Квартира №278 · расстановка розеток и выводов · план

Ведомость переносов и новых точек

к плану «Мебель, розетки, выключатели» застройщика

Разбивка точек · итоговое положение с привязками от стен

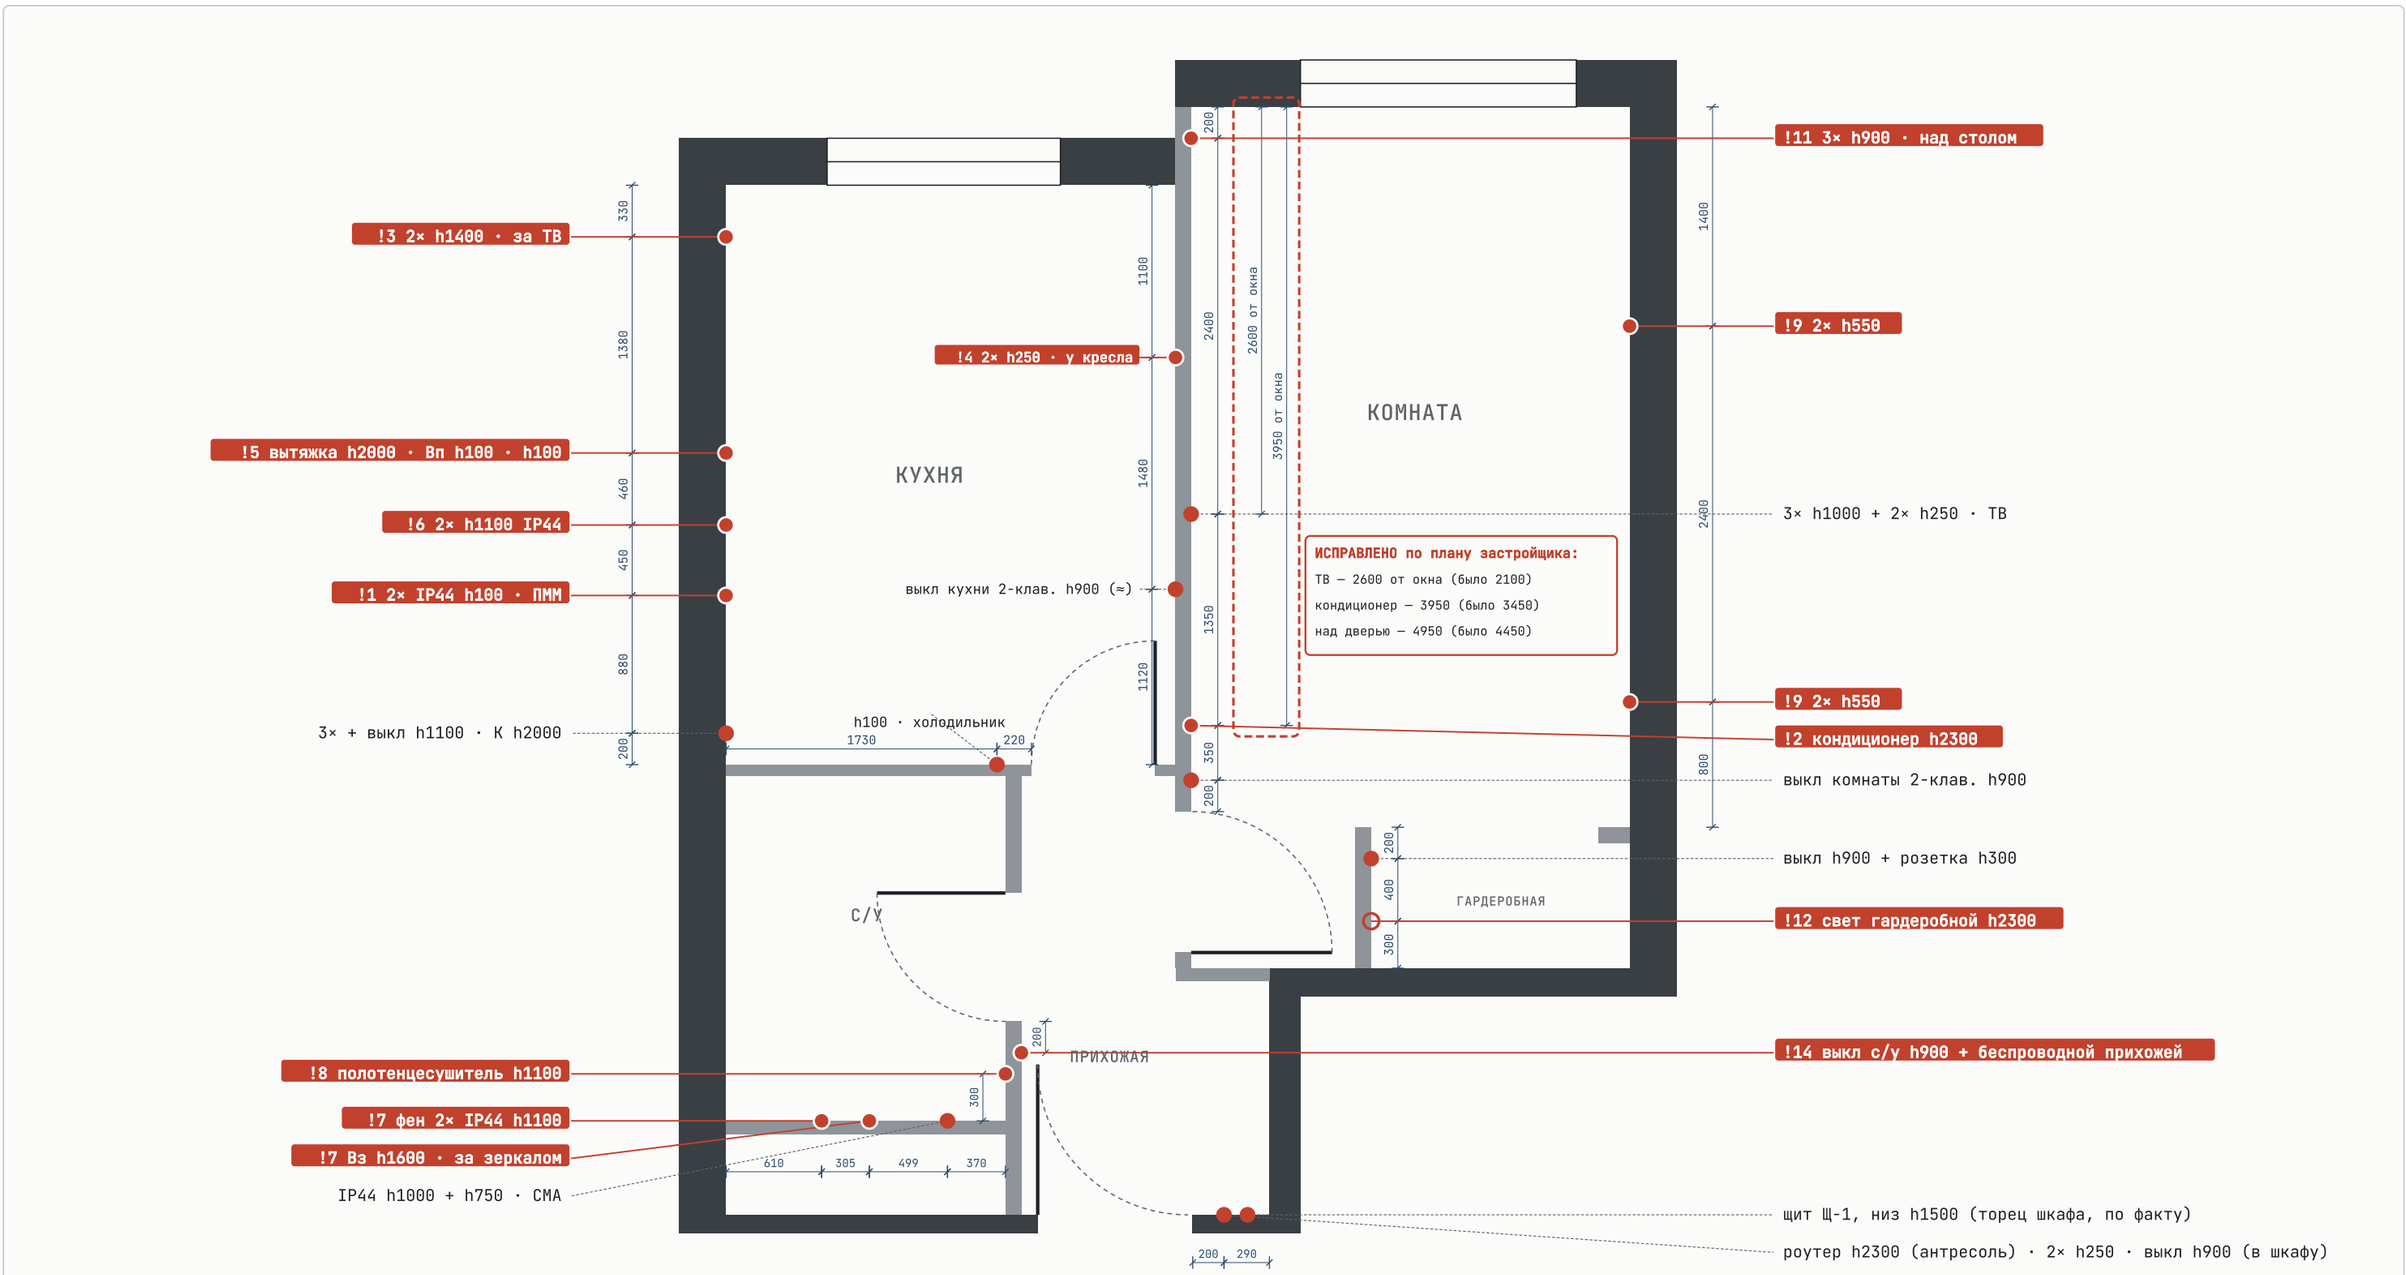
Показано, где точки должны оказаться после всех переносов. Цепочки размеров — вдоль стены от угла или от проёма до оси коробки, как на плане застройщика. Красные плашки — точки, которые меняются (номер = строка ведомости), серые подписи — без изменений. Кольцо — новая точка. **На старых местах не выводить:** кухня — 2× h1100 у окна (250), выводы плиты 1410, 2× h1100 в 2020, 2× IP44 в 2320, 2× h250 у кресла в 1000; санузел — Вз h1500 и 2× IP44 h1250 на стене с унитазом, П за стиральной машиной; комната — кондиционер над дверью. Выключатели кухни и комнаты (h900, у дверей) — двухклавишные. Выключатель кухни на плане застройщика без размера — около 2580 от окна, сверить по месту.

Кухня

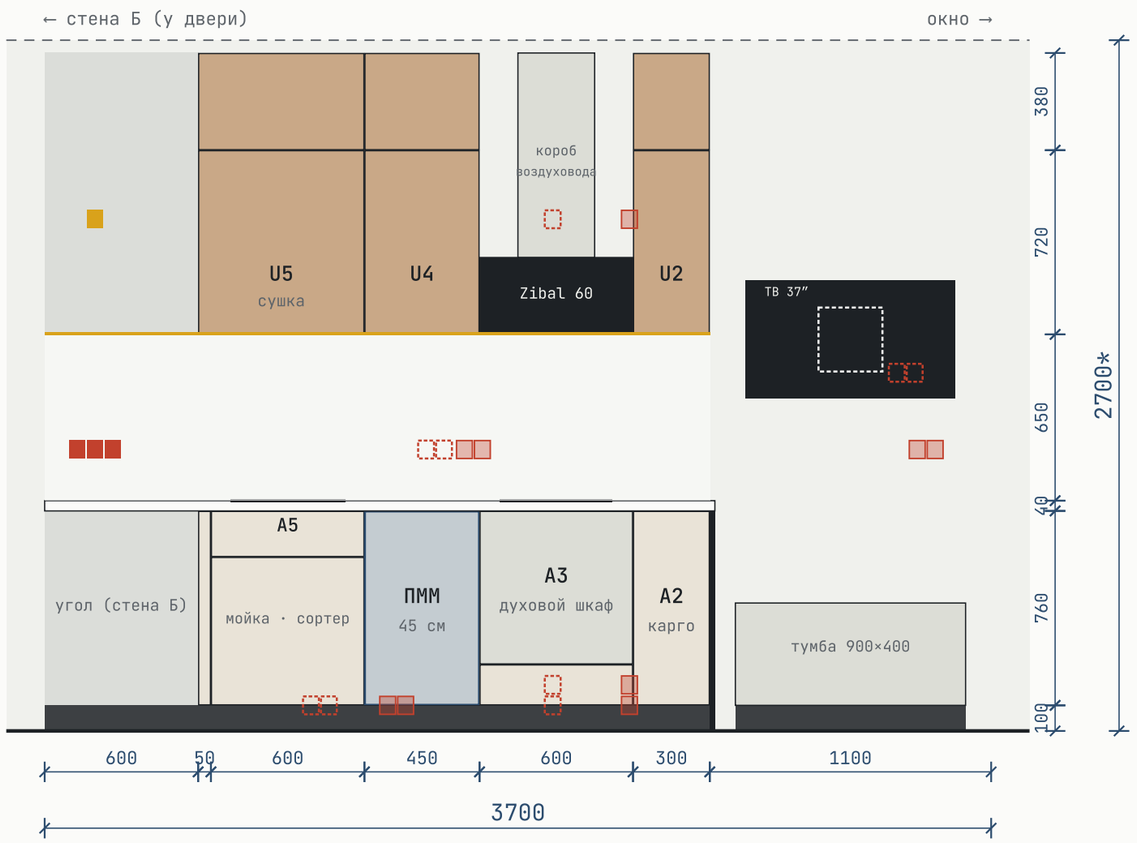
1. IP44 — это розетки под посудомойку (вторая — под фильтр или измельчитель). Сейчас они в 2320 мм, а ПММ стоит на 2000–2450, то есть розетки оказываются прямо за машиной. Встраиваемую ПММ задвигают вплотную к стене: вилка и шланги в розетку за ней не помещаются, а производители требуют, чтобы розетка была доступна, не за машиной. Сдвигаем на 2620 мм (+300): розетки попадают в соседнюю тумбу мойки, до них можно дотянуться, открыв ящик.

4. Розетки h=250 у кресла: с 1000 на 1100 мм от окна (+100), сразу за креслом-диваном 900.
5. Плита: все три вывода (вытяжка h=2000, Вп h=100, духовка h=100) сдвигаем на 300 мм к углу, центр 1710.

6. Розетки h=1100 над столешницей: с 2020 на 2170 мм (+150). Получается 170 мм до края плиты и 355 мм до чаши — ставим IP44 с крышкой. Тройная розетка в 3500 мм остаётся на месте: она теперь над угловой столешницей, в 525 мм от мойки.

Кухня · развёртки стен с розетками

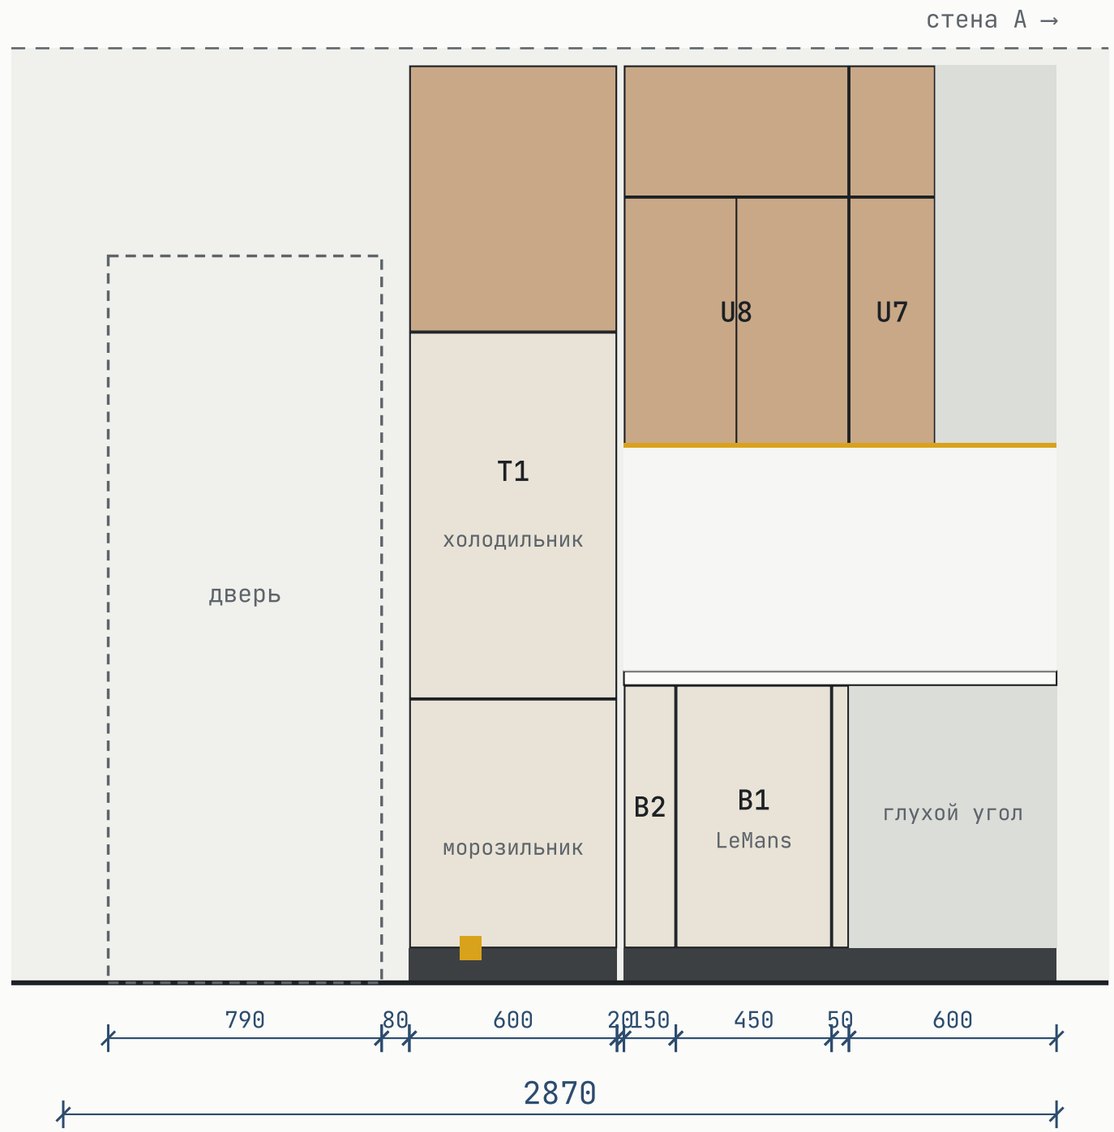
перечёркнутые — старое место, пунктир — новое

САНУЗЕЛ — СТЕНА НАПРОТИВ ВАННЫ

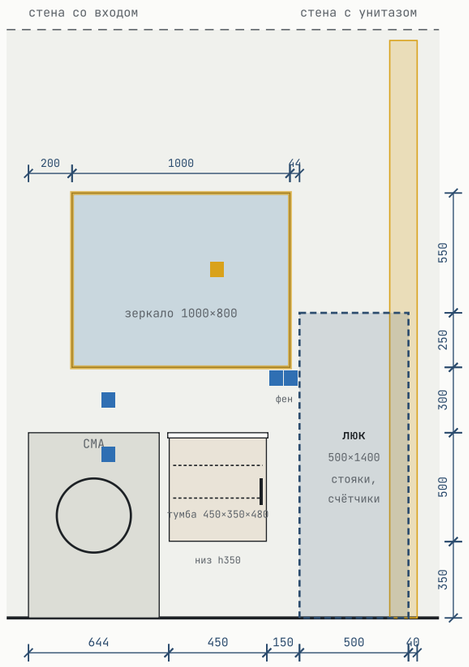
8	Санузел	Вывод полотенцесушителя (П)	стена напротив ванны, за стиральной машиной, h1000	стена со входом (где дверь в санузел), 300 от угла, h1100	≈700, на другую стену	нет (можно не делать)
9	Комната	2× розетки у дивана, обе группы	h250	h550	+300 по высоте	да
10	Комната	2× розетки под ТВ (нижние)	2600 от окна, h250 [исправлено, было 2100]	не переносим — остаются на месте, их закрывает подвесная тумба (низ h300)	—	—
11	Комната	3× розетки у рабочего стола	200 от окна, h250 (под столом)	то же место, h900 — над столешницей (стол 750)	+650 по высоте	нет (больше 300)
12	Гардеробная	НОВАЯ ТОЧКА: вывод под подсветку (220 В к блоку питания LED)	— (на плане есть только выключатель h900 внутри гардеробной)	стена-перегородка внутри гардеробной, под верхней полкой колонны: 300 мм от задней стены, h2300 — ниже шины системы (h2400) и с запасом до потолка. Питание — через выключатель h900	новая точка	нет: отдельная линия от выключателя

ПРИХОЖАЯ — ШКАФ БЕЗ ДВЕРЕЙ (РОЗЕТКИ ВНУТРИ)

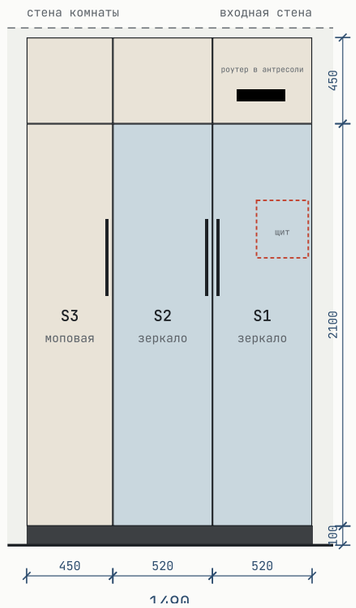
13	Прихожая	Розетка под роутер + ввод интернет-кабеля	входная стена, h2300 — внутри антресоли шкафа	не переносим: обе двери шкафа зеркальные, роутер ставим в антресоль за белым фасадом, розетка h2300 как у застройщика; кабель провайдера заводим сюда же	—	—
14	Прихожая	Выключатель света прихожей	входная стена, h900 — теперь внутри шкафа	беспроводной кинетический выключатель на стене у двери санузла, h900, в одной рамке с выключателем с/у; приёмник — в старую коробку (провод остаётся) или в светильник	без работ застройщика	да
